令和5年度第1回審査会での質問と回答 (LEGOLAND JAPAN)

令和5年度第1回審査会での質問と回答（中央新幹線 品川・名古屋間）

図 4-1 条例に基づく事後調査、及びモニタリング地点（工事施工ヤード）

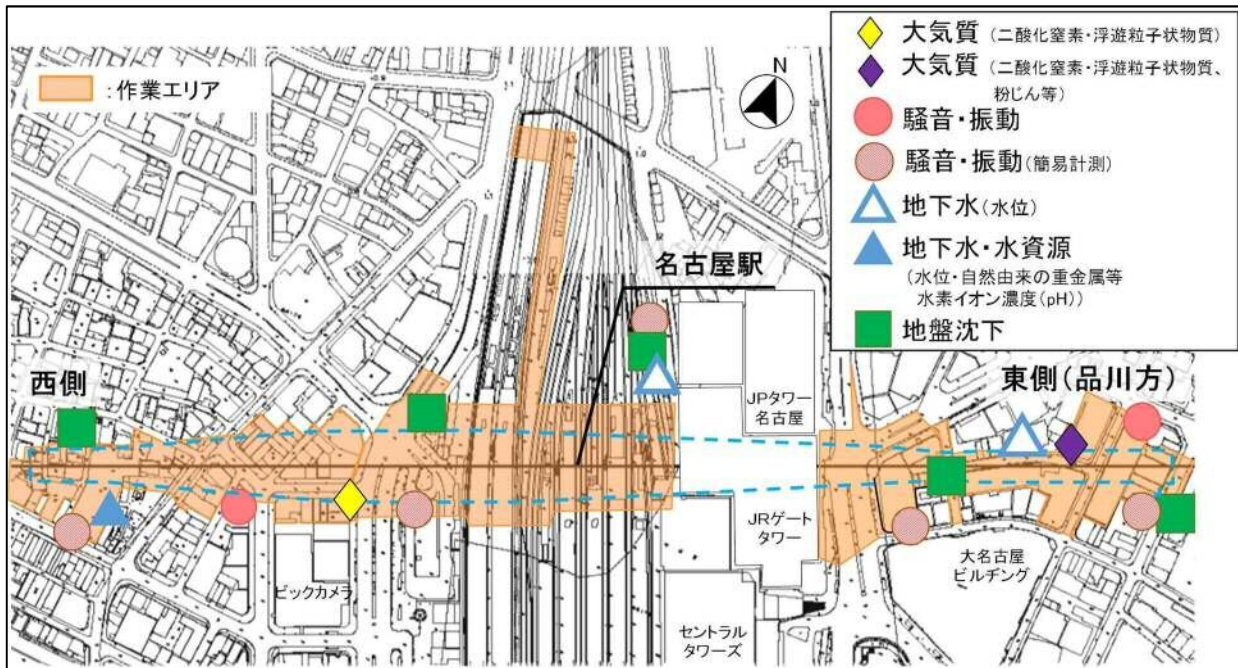
質問、意見の概要	審査会での事務局の回答	事業者の回答
2	<p>地下水・地盤沈下</p> <p>地下水位と地盤沈下の調査地点の数や位置というのは、事業者が今回の調査で設定したのか、当初の計画通りの場所なのかどちらなのでしょう。</p> <p>地下水位の調査場所が詳しく書かれていないので、地下水位を測っている地点と地盤沈下の調査地点がどれくらい近い場所なのか、そもそもこの場所をどうやって選定したのかというのがわからないので、今後継続的に測定するのであれば、地下水位と地盤沈下の調査を近い位置でやって欲しい。</p>	<p>前回の地盤沈下の測量標と観測井の場所については、西工区では位置は少しずれておりますが概ね一緒でございます。中央東工区はタワーズなどのビル群の傍のほぼ同じような場所で行っております。東工区は、少し離れているところで測定をしています。</p>	<p>地下水位及び地盤沈下の調査地点は各工事の保全計画書で定めており、計画通りに継続して測定を行っております。なお測定は、地下工事の進捗に合わせて適切な時期・位置において実施しております。</p> <p>(参考：名古屋駅の調査地点を添付)</p> <p>調査地点は、工事の影響を適切に把握できる箇所のうち、用地条件や工事条件を考慮したうえで、できるだけ近接して継続的に測定ができる地点を選定しております。</p> <p>なお、工事着手前からの影響を適切に把握するためには、調査地点は可能な限り変更せず継続的に測定を行うことが望ましいと考えており、調査地点の変更は考えておりません。</p>
3	<p>全般・地下水・地盤沈下</p> <p>工区の場所、地下水位・地盤沈下の調査地点は口頭の説明だとわかりにくいので、事業者の方でわかりやすい図を作成してほしい。</p>	<p>ご意見は事業者に伝えさせていただきます。</p>	<p>調査地点は、各工事の保全計画書の中で詳細を記載しておりますが、ご意見は今後の参考とさせていただきます。</p>
